島根原子力発電所 2 号炉 津波による損傷の防止

論点 3 「防波壁の構造についての設計方針及び構造成立性」

(コメント回答)

令和 2 年 9 月
中国電力株式会社

ケーソン（改良地盤部）耐震補強対策工（例）

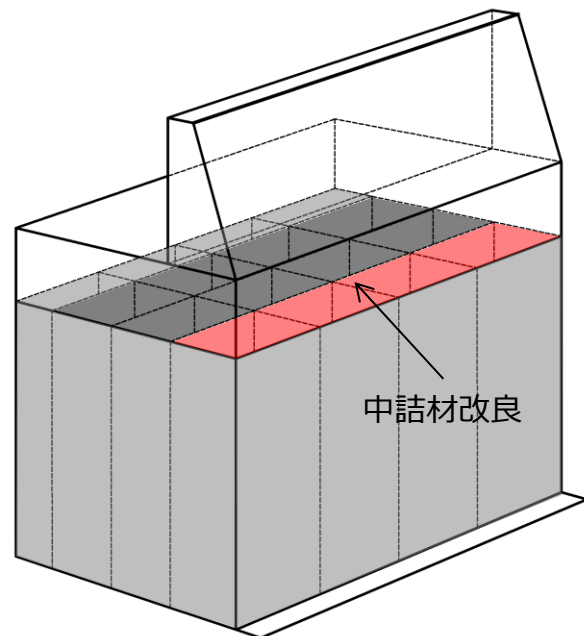
- 波返重力擁壁の既設ケーソンの対策について、中詰材改良による補強方法の成立性を説明すること。また、中詰材の改良範囲及び仕様について、設定方法の考え方を説明すること。
- 波返重力擁壁のケーソンの評価断面について、構造成立性評価では「地盤改良部」を代表として選定しているが、構造が異なる「輪谷部」についてもケーソンの設計が成立する見通しを説明すること。
- 波返重力擁壁の構造成立性検討における解析条件について、荷重の載荷方法（2次元動的 F E M解析結果から地震時荷重を算出し、その荷重を3次元静的 F E M解析に載荷する方法等）及びケーソンと中詰材の相互作用を評価するための解析上の配慮事項を具体的に説明すること。

- ケーソンの中詰材を改良する工法として高圧噴射攪拌工法等が挙げられる。波返重力擁壁直下のケーソン内の中詰材改良にあたっては、ケーソン躯体に影響がないように、斜め方向の改良を実施することで施工可能と判断する。また、中詰材の改良範囲として、地震時荷重等が直接作用するケーソン前壁及び後壁の背面の中詰材を改良することを基本とし、ケーソンの照査結果を踏まえ、必要に応じて改良範囲の追加を検討する。中詰材改良の仕様として、ケーソンの照査結果を踏まえ、中詰材改良の解析用物性値（剛性）を設定し、解析用物性値（剛性）の妥当性を試験等により確認する。
(P68,69)
- 波返重力擁壁のケーソンの評価断面として、ケーソンの構造が異なる輪谷部断面を追加検討した結果、ケーソンの中詰材の一部を改良することで、構造成立することを確認した。(P150,151)
- 波返重力擁壁の構造成立性検討における3次元静的 F E M解析について、2次元動的 F E M解析（有効応力）によるケーソン頂底板間の相対変位が最大となる時刻の地震時荷重（地震時土圧、動水圧）及び加速度を抽出し、2次元モデルに対応する3次元モデルの要素・節点に地震時荷重・加速度を載荷している。また、ケーソン各部材と中詰材との境界条件は節点共有としている。(P130,133)

- ケーソンの中詰材の一部を改良（固化処理等）することで、基準地震動 $S_s - D$ に対し、改良地盤部及び輪谷部のケーソンにおける各構造部材において構造成立性が確保されることを確認する。
- 詳細設計段階において、他の断面も適切に検討したうえで、地震時及び津波時の荷重の不確かさ及び物性値のばらつきを考慮しても、ケーソンの各構造部材が津波防護施設としての性能を保持させる設計とし、中詰材の改良範囲及び仕様を決定する。
- 中詰材の改良範囲として、地震時、津波時荷重等が直接作用するケーソン前壁及び後壁の背面の中詰材を改良することを基本とし、ケーソンの照査結果を踏まえ、必要に応じて改良範囲の追加を検討する。また、中詰材改良の仕様として、ケーソンの照査結果を踏まえ、中詰材及びケーソン隔壁内に実施する中詰材改良の解析用物性値（剛性）を設定し、解析用物性値（剛性）の妥当性を試験等により確認する。

滑動の照査

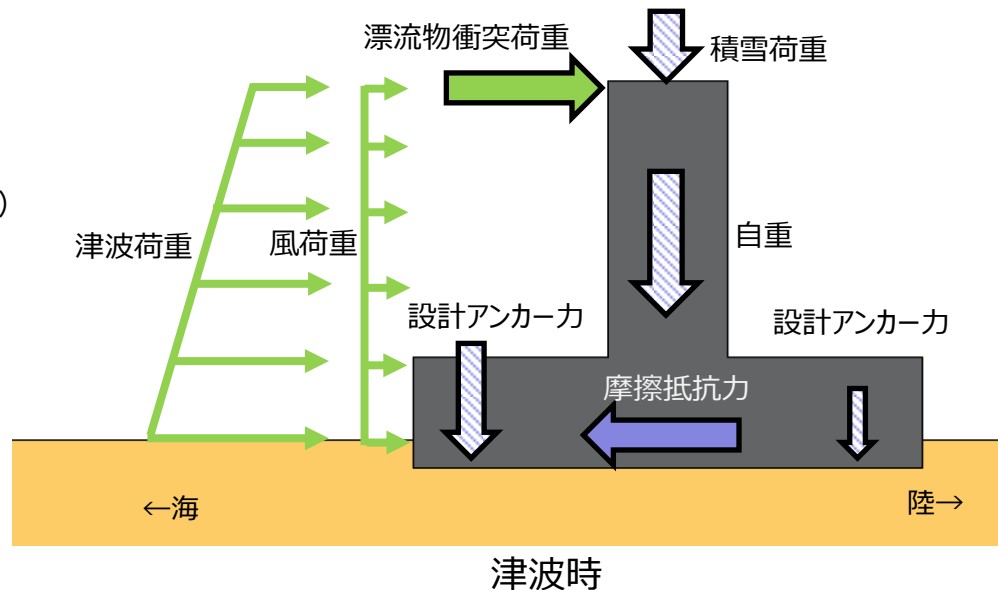
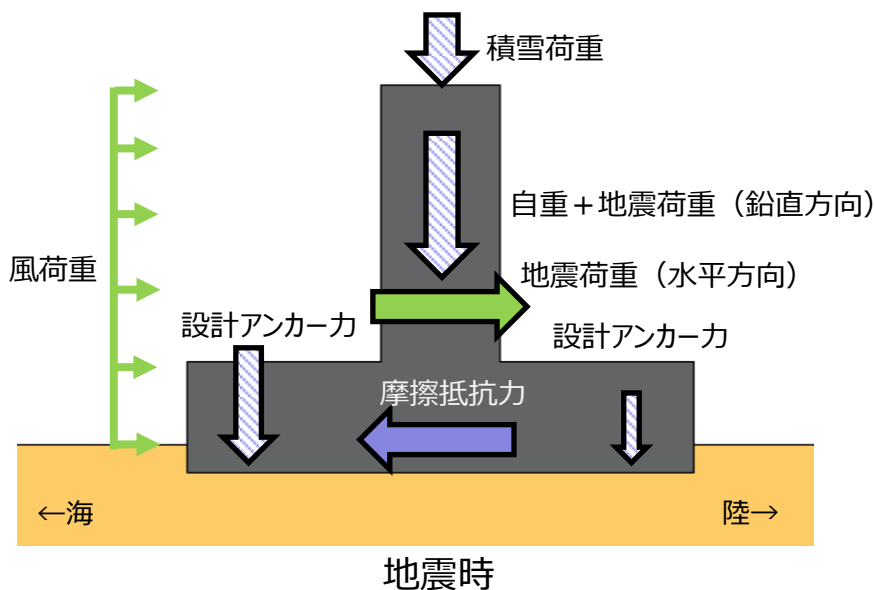
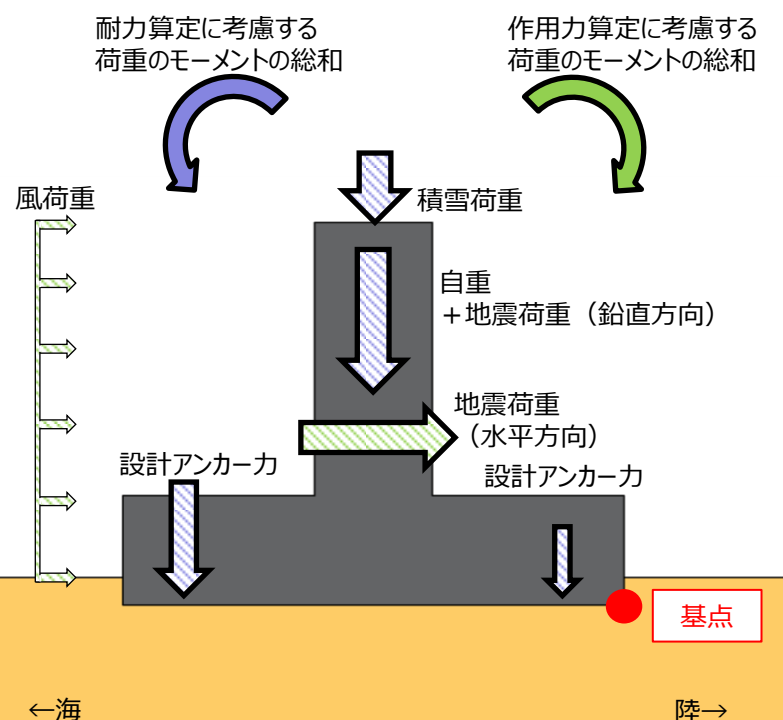
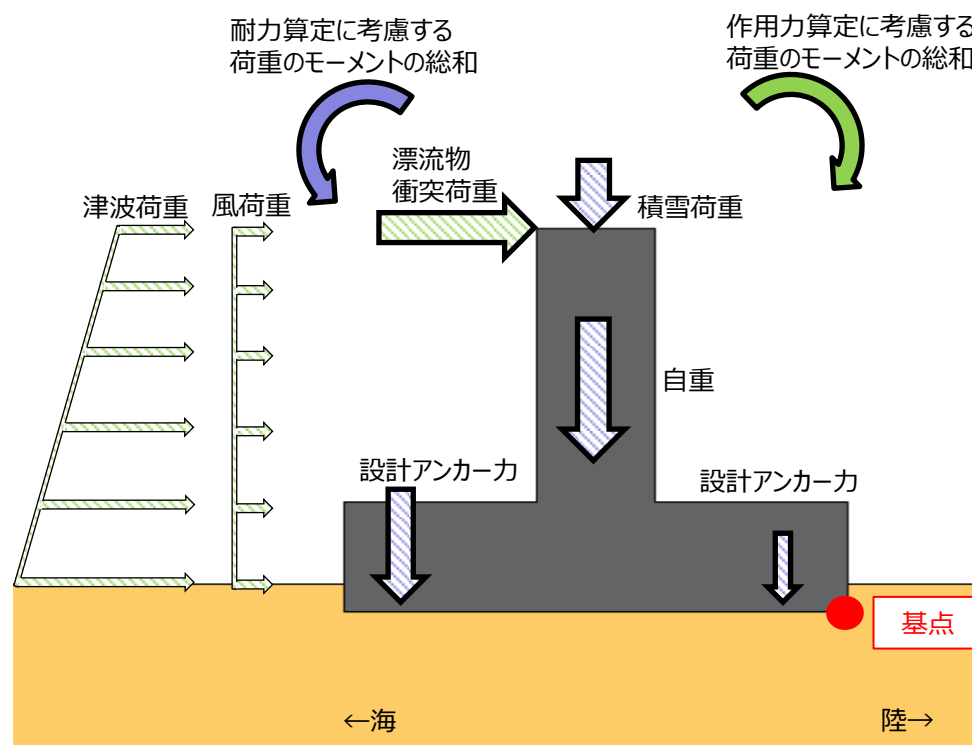
○鋼管杭式逆 T 擁壁のグラウンドアンカーについて、逆 T 擁壁及び改良地盤の滑動・転倒を抑止する役割に対し、その評価が成立することの見通しを説明すること。

○防波壁（鋼管杭式逆 T 擁壁）のグラウンドアンカーについては、逆 T 擁壁及び改良地盤の滑動・転倒を抑止する役割に期待していることから、成立の見通しを確認するため、地震時及び津波時におけるグラウンドアンカーの設計アンカー力を考慮した逆 T 擁壁の滑動・転倒照査を実施した。照査の結果、逆 T 擁壁が滑動・転倒しないことから、グラウンドアンカーは構造成立することを確認した。（P112,113,120,121）

- ・地震時及び津波時における、逆T擁壁の滑動に対する耐力（摩擦抵抗力）と逆T擁壁に発生する作用力（地震時は地震荷重等、津波時は津波荷重及び漂流物衝突荷重等の総和）の比が1以上であることを確認する。

・なお，転倒の照査に当たっては，鋼管杭による抵抗力は考慮しない。
